新竹縣政府工程查核代表照片表

拍攝日期：112.07.20

工程名稱：112 年新埔鎮垃圾場改善工程

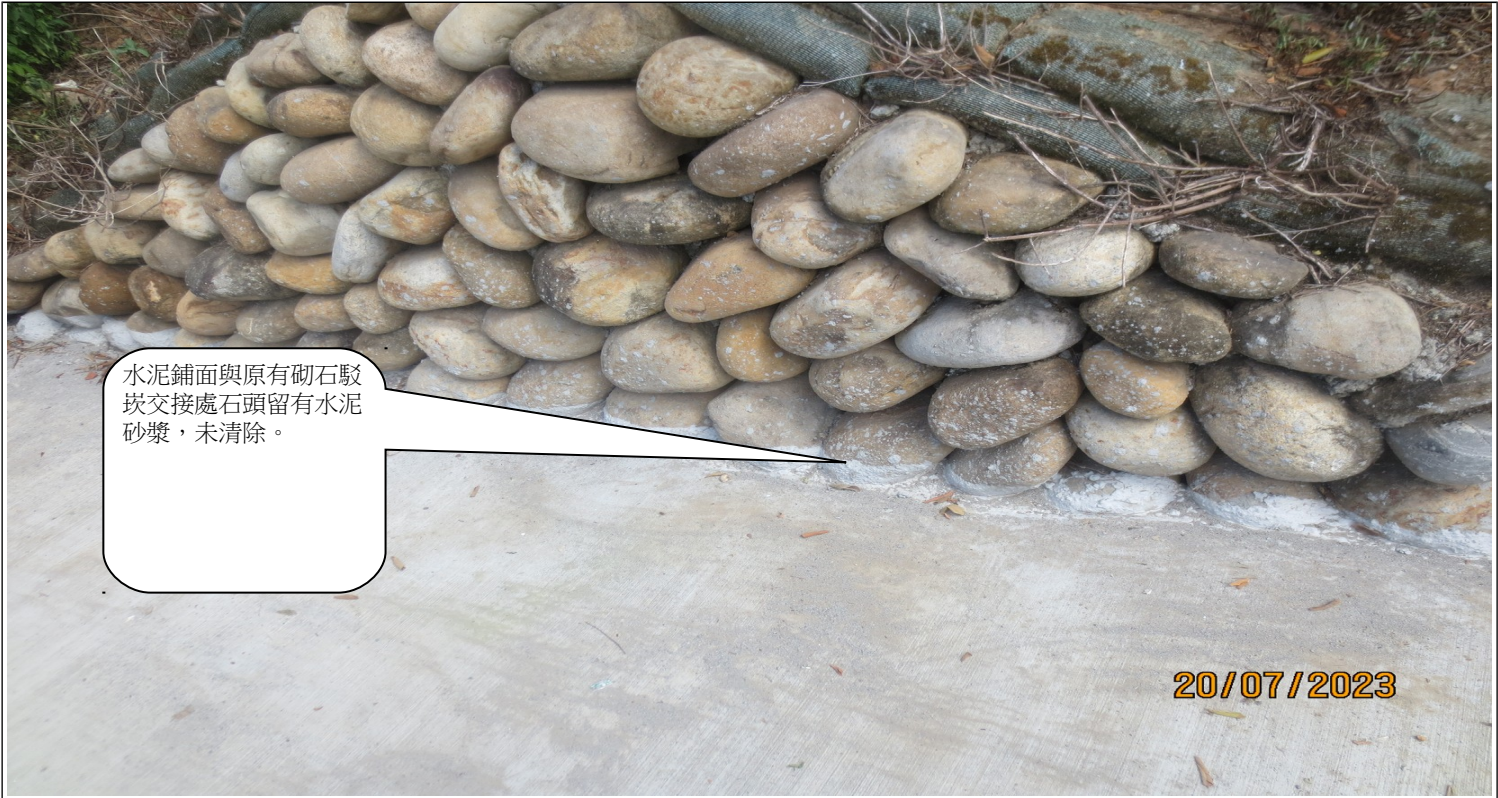
洗車排水槽未加蓋且混凝土養護不合規範，塑性收縮造成裂縫（部分混凝土有破損）。
